令02原機(安)004
令和2年6月15日

国立研究開発法人日本原子力研究開発機構
原子力科学研究所
原子炉設置変更許可申請書

〔 STACY (定常臨界実験装置) 施設等の変更
本文及び添付書類の一部補正 〕

令和元年12月25日付け令01原機(安)008をもって申請した国立研究開発法人日本原子力研究開発機構原子力科学研究所原子炉設置変更許可申請書〔STACY (定常臨界実験装置) 施設等の変更〕の本文及び添付書類を下記のとおり一部補正いたします。

第1図 原子炉施設の位置図

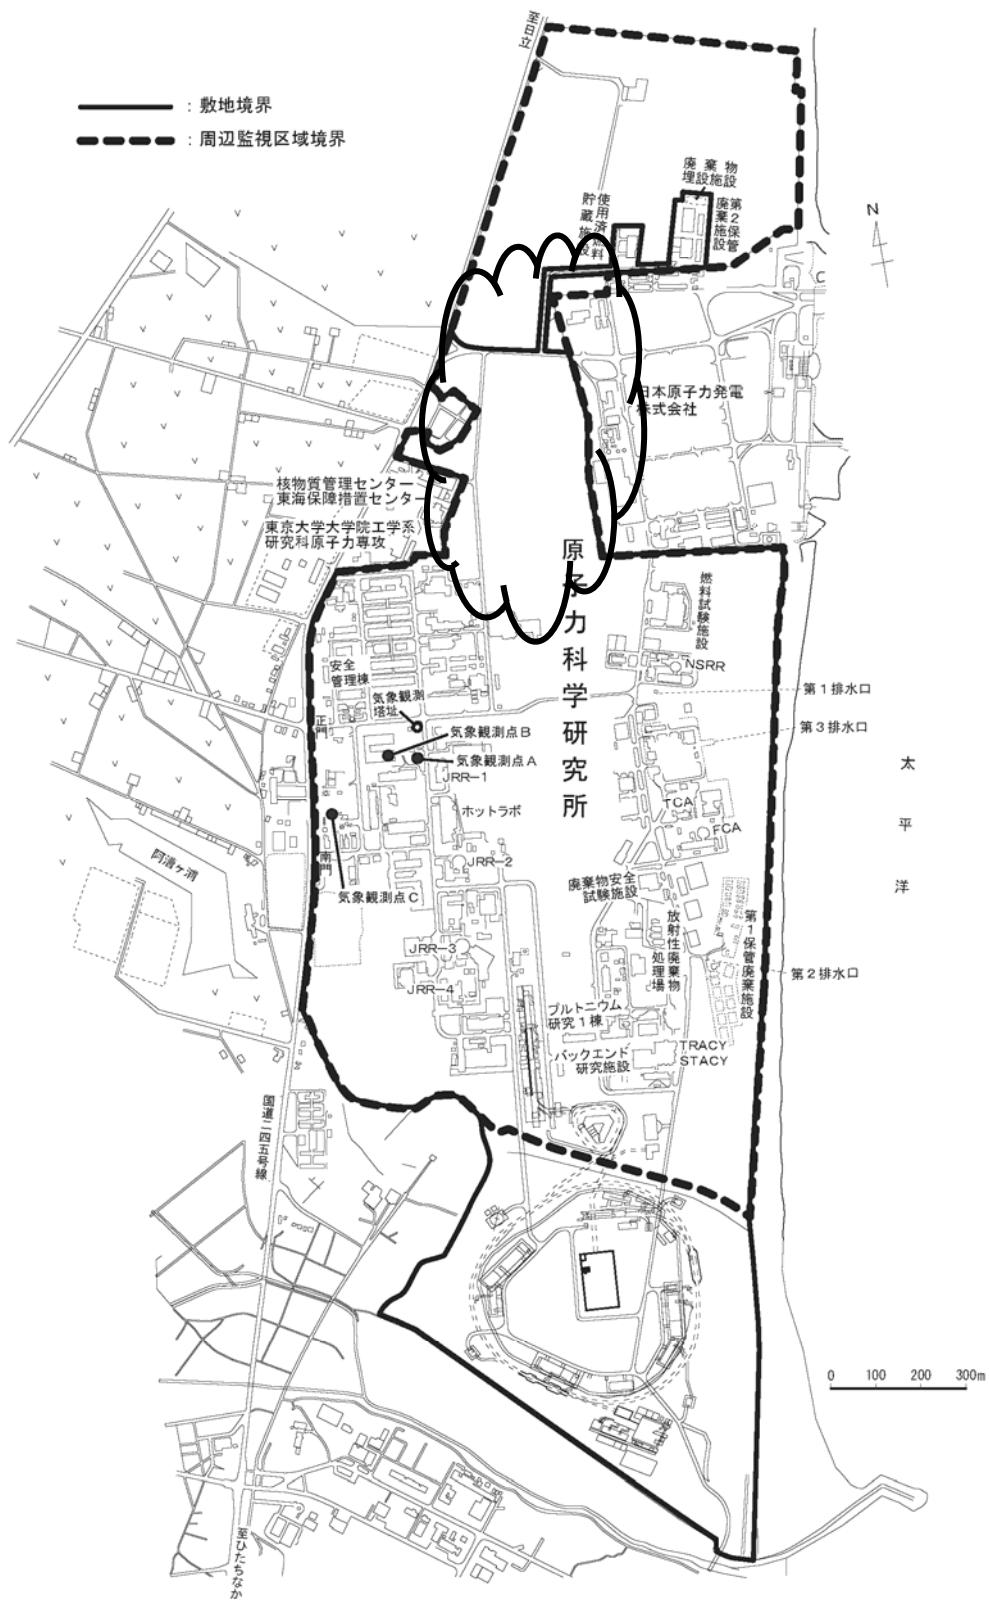
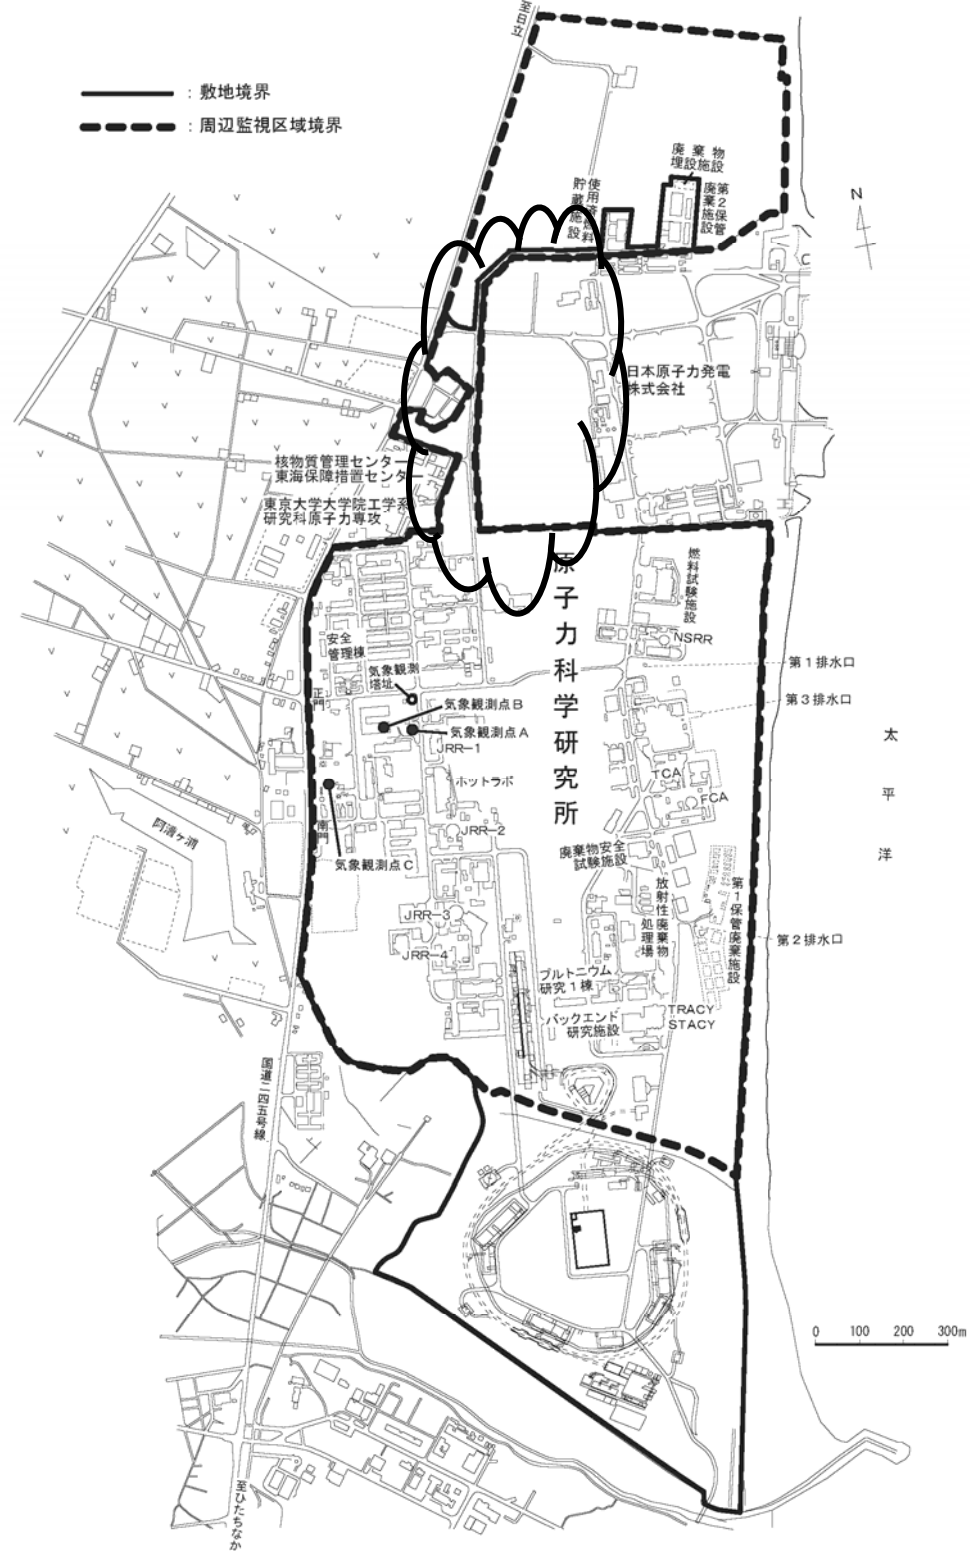
敷地の一部を原電へ貸与することに伴う変更

注) 雲線枠は、変更箇所を示すものであり、変更内容に含まない。
